HAL H3 WE3.40 Dr. Krukenberg

Bauvorhaben
Hallesche Strasse 2-9
10963 Berlin

Planinhalt
Haus 3, 4.OG, Wohnung 3.40

Plan Nr.
HAL_HS3_WE_3_40_B

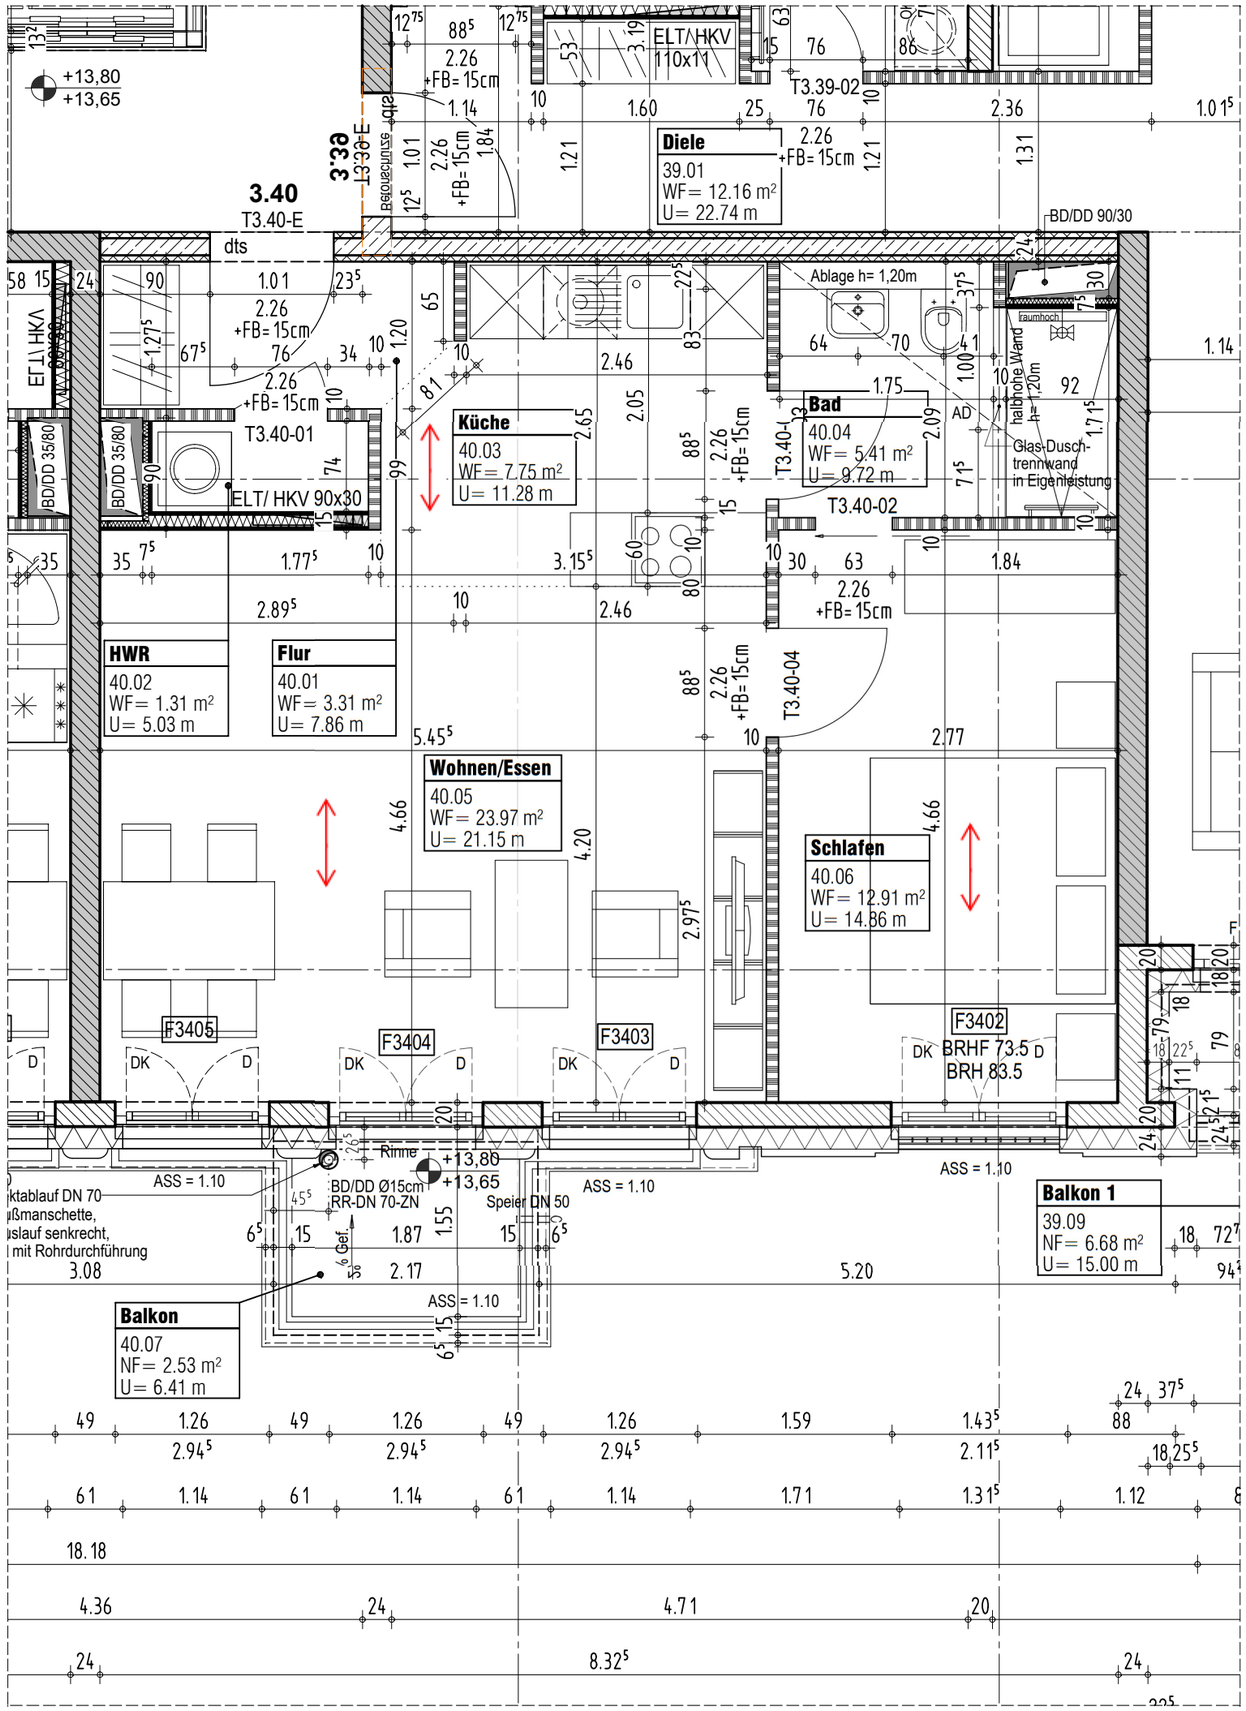
E
		D
		C
WE3.40: Aufschlagrichtung von Bad Tür geändert	15.09.2016	B
WE3.40: Flur + Bad verkleinert. Im Bad AD ergänzt, DU-Trennwand geändert, HHK versetzt. Neue Küchengestalltung. Schlafen: Tür zum Bad eingesetzt. Wohnbereich durch neue Küchenanordnung geändert. WFL angepasst und Raum-Nr. überarbeitet.	14.09.2016	A
Änderungsbeschreibung	Datum
